Einbau eines elektrischen Anlassers

Motorsegler ASK 14, sämtliche Werknummern

ELT. Schaltplan
AS-K 14 EA

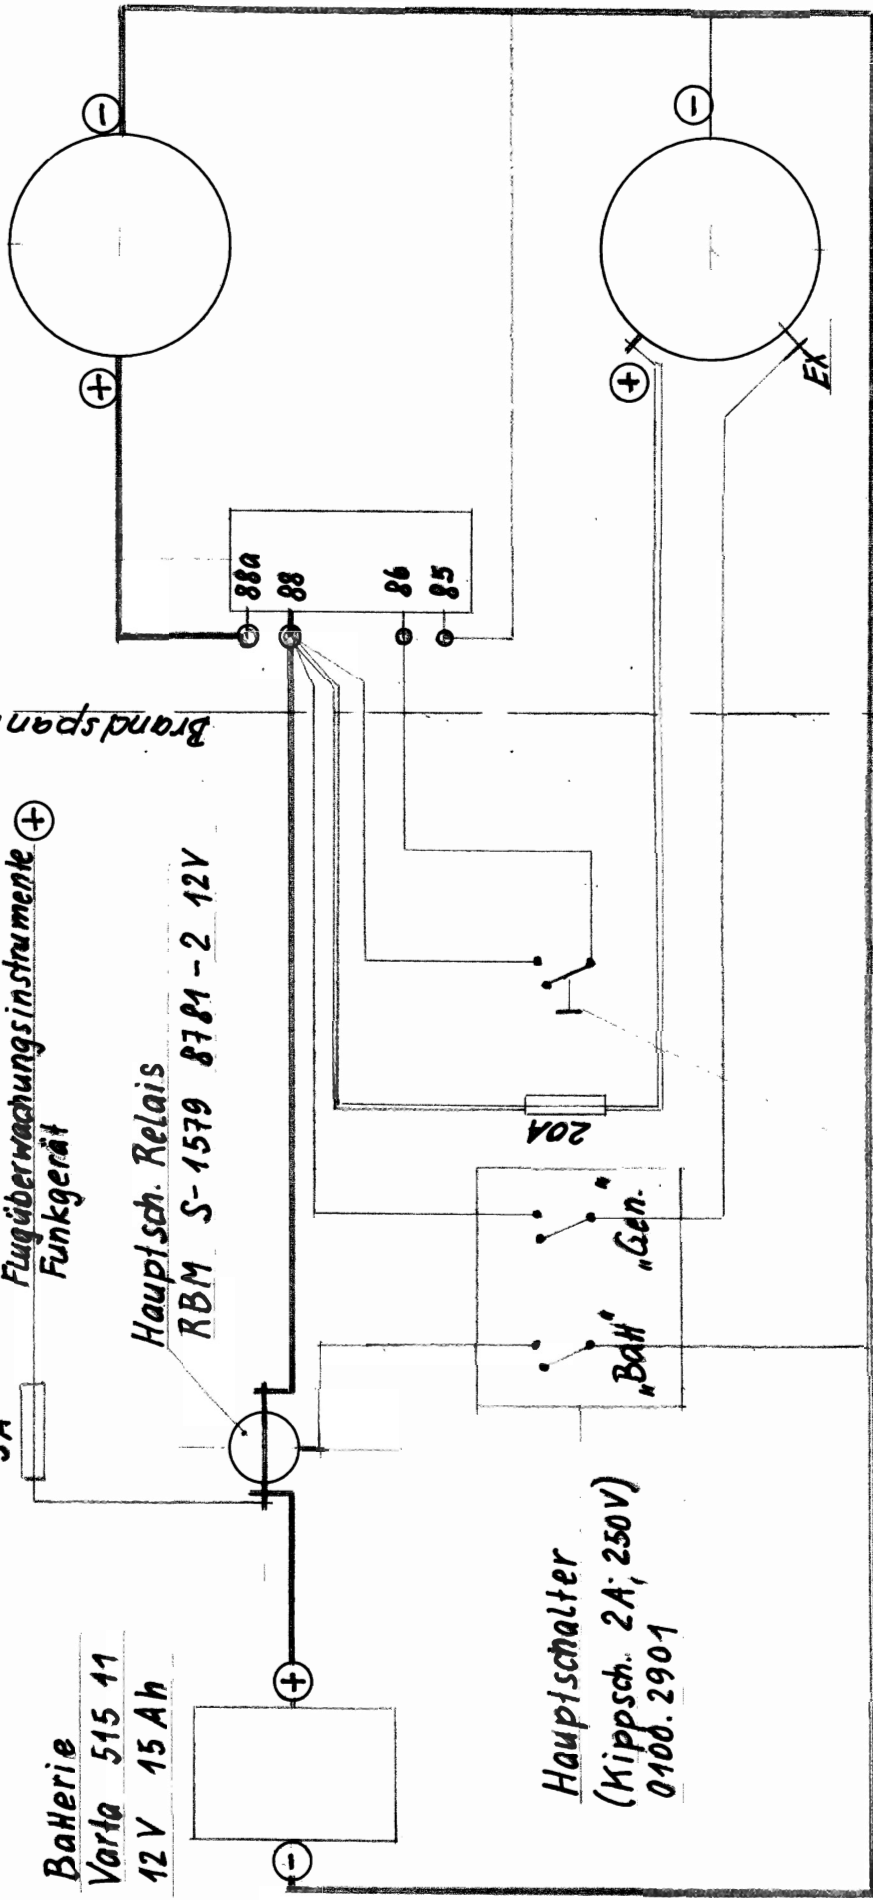
Der Umbau ist gemäß den Zeichnungen

L - 684.11 - S13 EA

.11 - S14 EA

.61 - S10 EA

.61 - S11 EA

.61 - S12 EA

durchzuführen.

Das Flughandbuch ist durch die Blätter
-EA1-, -EA2- und den Schaltplan zu ergänzen.
